OR-RZ.272.2.1.2026

*Dotyczy postępowania pn.: „Budowa budynku Warsztatu Terapii Zajęciowej w Grucie”*

## **ODPOWIEŹ NA WNIOSEK O ZŁOŻENIE WYJAŚNIEŃ TREŚCI SWZ**

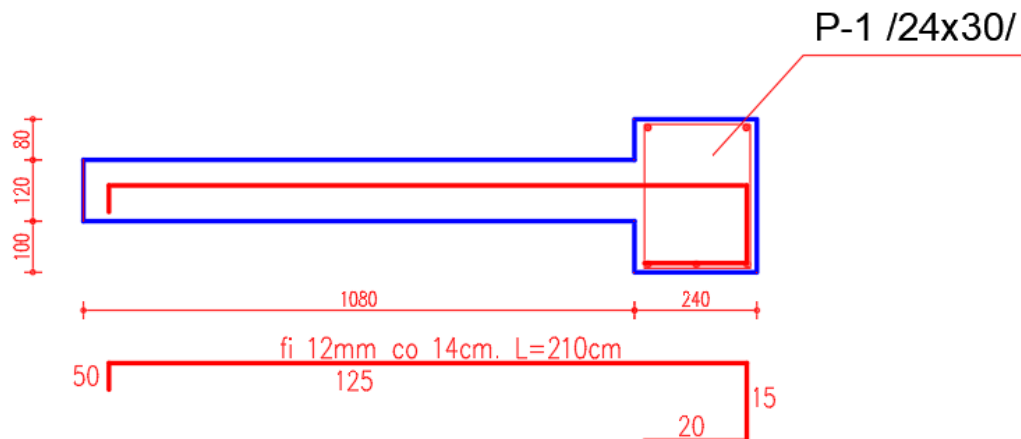
26. Jeśli tak, prosimy o specyfikację.

**AD. 26** Roleta wewnętrzna ręczna w systemie meblowym.

**P-1 /24x30/**

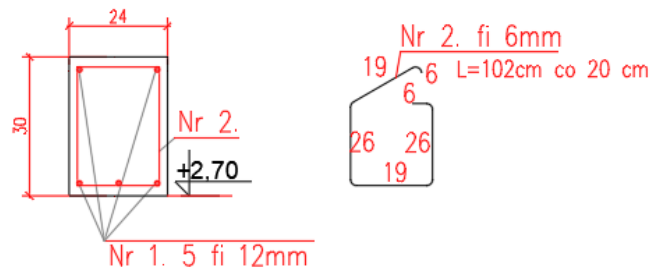
28. Proszę o dołączenie dokumentacji konstrukcyjnej portalu wejściowego wraz z zestawieniem zbrojenia.

**AD. 28** Poniżej rysunek konstrukcyjny:

Ściana gr. 20 cm. zbrojona siatką 2x fi 12 20x20 , beton B—25 ocieplana styropianem 10 cm.

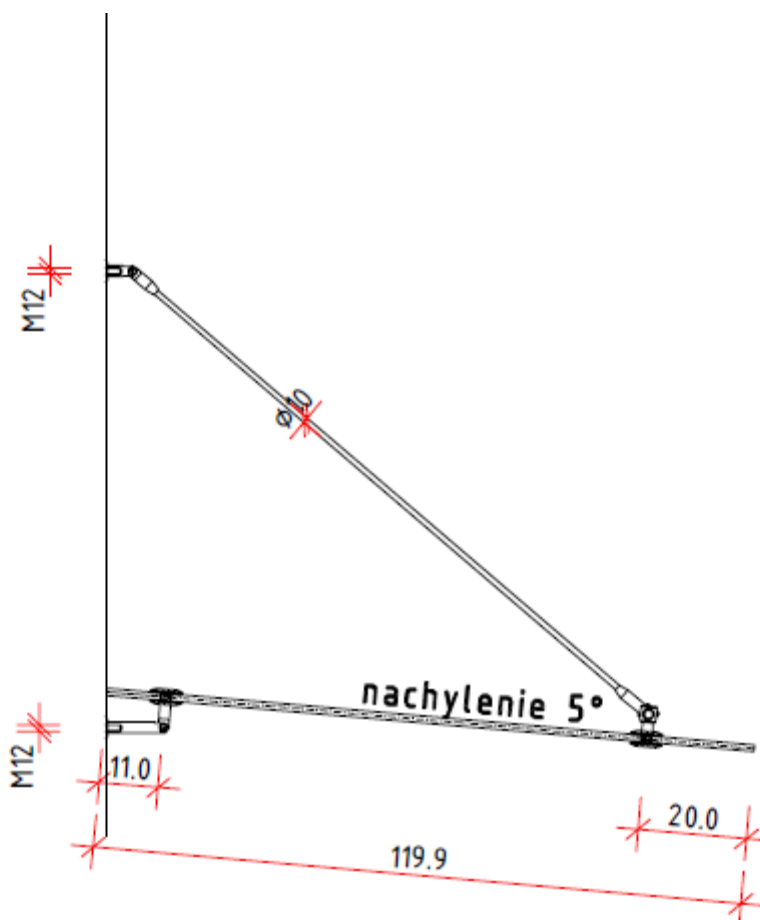
30. Proszę o specyfikację daszku wejściowego widocznego na rysunku elewacji frontowej.

**Ad. 30** Poniżej rysunek techniczny daszku.
